**Avis délibéré de la Mission Régionale
d'Autorité environnementale de La Réunion
sur le projet de réalisation du cimetière de la Ligne Paradis
sur le territoire de la commune de Saint-Pierre**

n°MRAe 2022APREU13

Conformément au 3° de l'article R.122-6 et au I de l'article R.122-7 du code de l'environnement, la MRAe a été saisie pour avis par le préfet de région sur le projet de réalisation du cimetière de la Ligne Paradis sur le territoire de la commune de Saint-Pierre.

*Plan masse du projet
(extrait de l'étude d'impact – cf. page 19)*

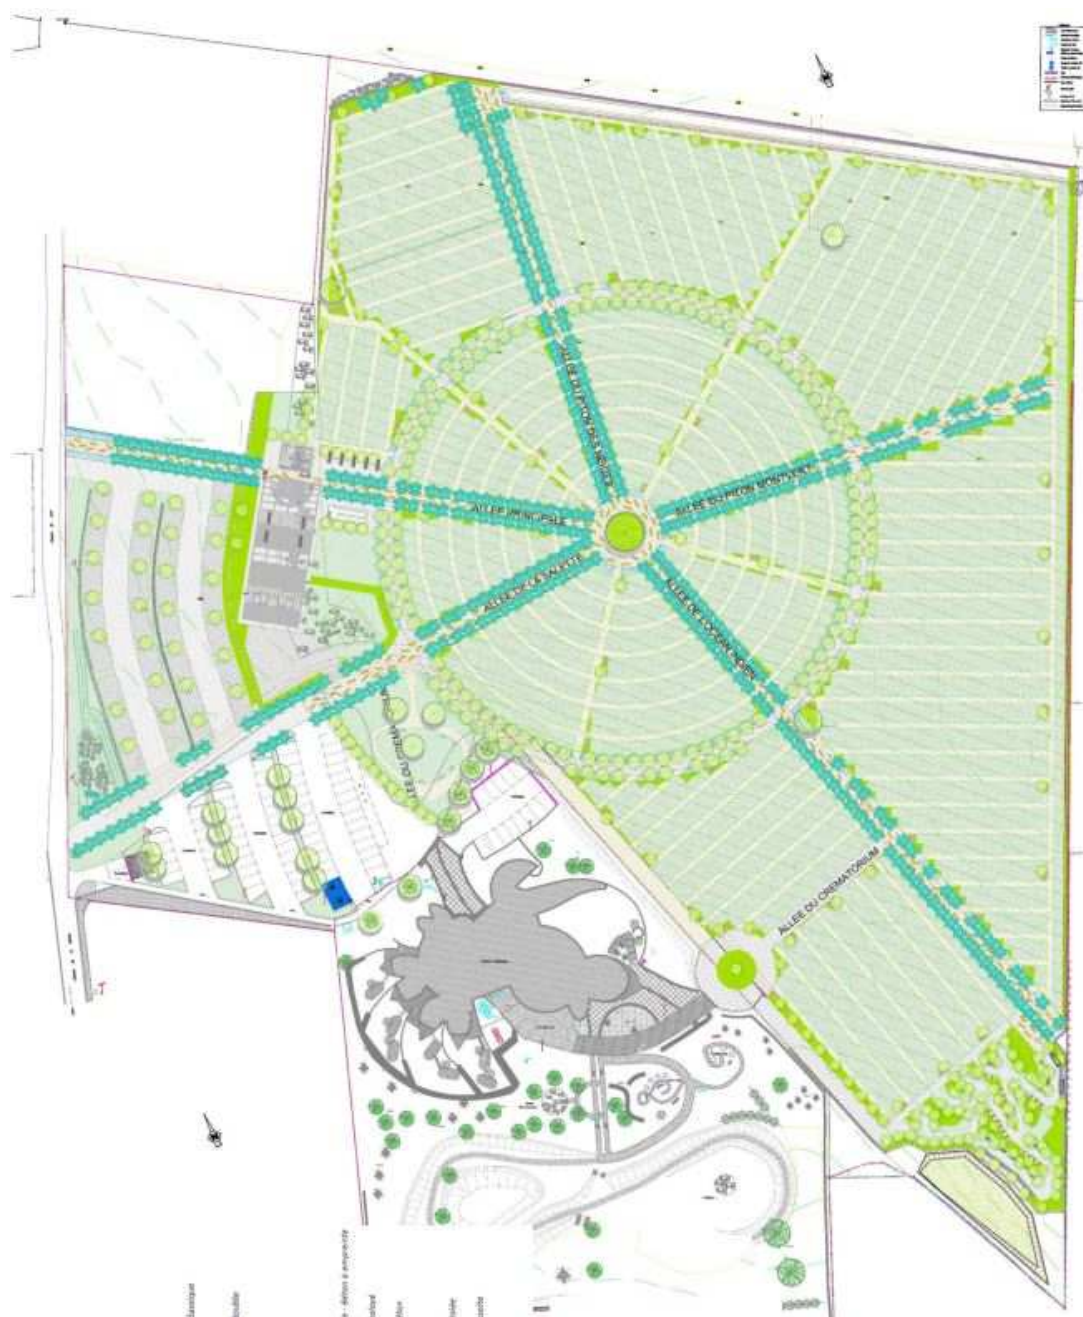
Enfin, la mise en place de merlons comme écrans visuels et anti-bruit est évoquée, mais uniquement par rapport au centre funéraire au sud, sans en préciser les emplacements, les caractéristiques et les coûts induits (cf. page 192). Cette disposition d'évitement n'est d'ailleurs pas reprise dans les tableaux de synthèse des effets et mesures du projet.

- ***L'Ae demande au pétitionnaire de compléter le rapport environnemental concernant la description du milieu humain environnant du projet (logements, bureaux...), d'analyser plus précisément les incidences potentielles des activités notamment de concassage, puis de proposer et intégrer explicitement les mesures adéquates de protection nécessaires par rapport aux riverains et aux usagers du crématorium.***

*Principe de gestion des eaux pluviales à l'état projet
(extrait de l'étude d'impact – cf. page 149).*

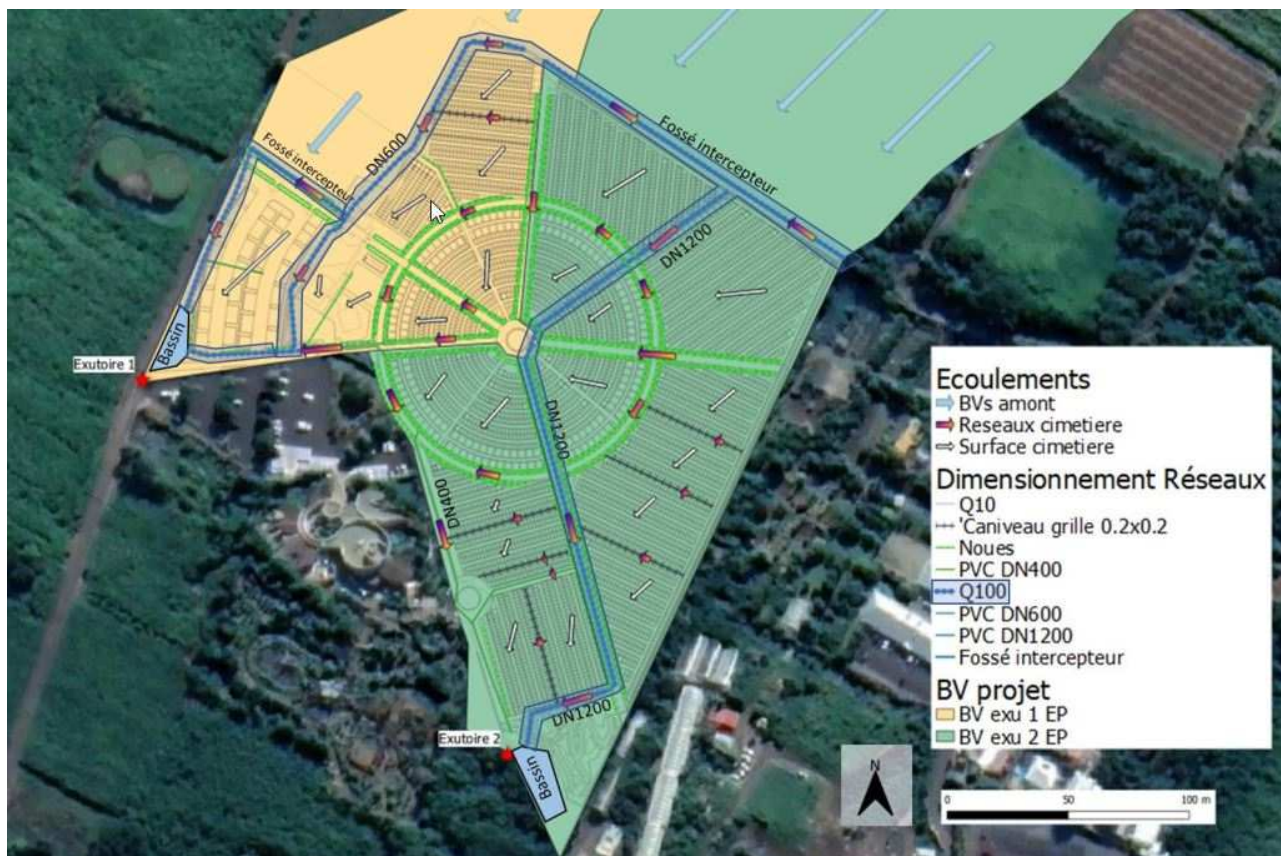
En revanche, pour des raisons de sécurité (fortes pluies pouvant occasionner des dégâts importants sur le cimetière), les eaux des bassins versants en amont de l'emprise du projet sont récupérées dans des réseaux intercepteurs dimensionnés pour des débits centennaux (Q100), puis transférées vers les bassins de rétention en aval. Ces dispositions visent à assurer une transparence hydraulique.

Concernant l'analyse de la capacité du réseau existant au niveau du chemin de la Salette⁶, l'étude d'impact conclut à un diamètre insuffisant en mode dégradé pour une période de retour centennale (cf. page 69). Il est indiqué que la mise en charge du réseau peut générer des débordements sur voirie, mais sans en présenter les éventuels effets notamment pour des tiers. Par rapport à ce risque résiduel, aucune mesure n'est présentée dans le rapport environnemental, alors que des habitations peuvent être localisées en contrebas de la voie.

- ***Au regard des débordements pressentis notamment au niveau de l'exutoire du chemin de la Salette pour une pluie centennale, l'Ae demande au pétitionnaire de préciser les éventuels effets induits sur les secteurs environnants (avec une cartographie appropriée distinguant les niveaux d'aléas forts et moyens) et de définir les mesures complémentaires qui pourraient s'avérer nécessaires ou souhaitables.***
- ***Concernant la requalification complète du chemin de la Salette affichée brièvement hors projet dans le dossier présenté, l'Ae recommande à la collectivité d'apporter opportunément des précisions sur la consistance des aménagements projetés et leurs effets dans le cadre d'une approche plus globale (notamment évolution éventuelle de la capacité du réseau des eaux pluviales et de la desserte routière).***
